関西電力株式会社

緊急時対応組織の中期計画の策定および運用について

3. 前回いただいたコメントへの対応

中期計画の運用フロー

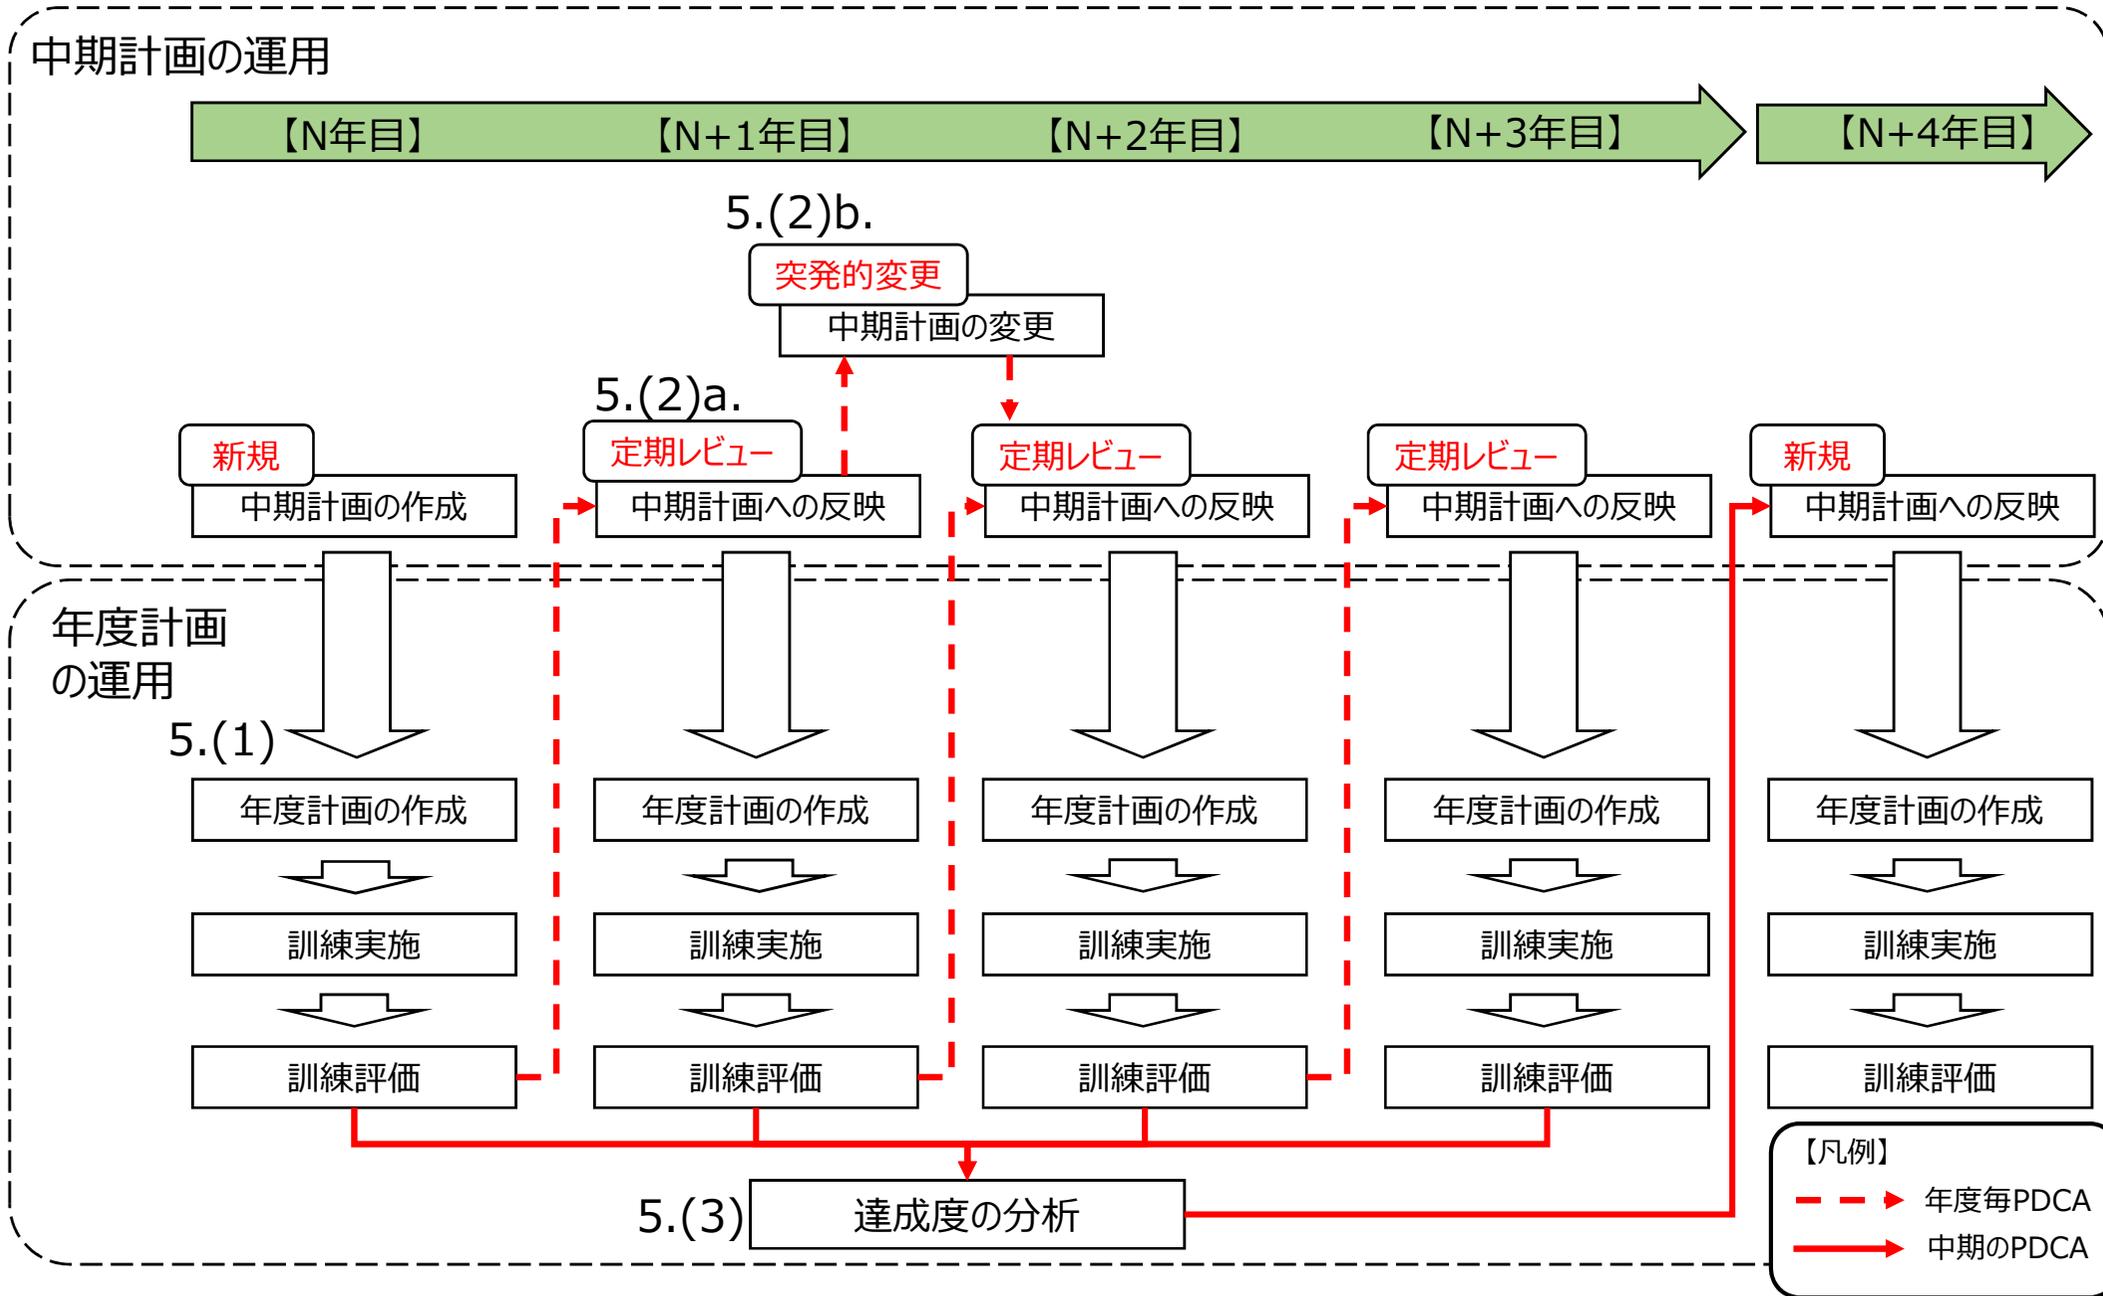
- ⑧ 中期計画作成全体のフローを作成する。

⇒中期計画作成・運用要領の別紙として、中期計画の作成フローと運用フローを作成した。フローにおいては各ステップが対応する、本文側の章番号を記載した。【資料4】
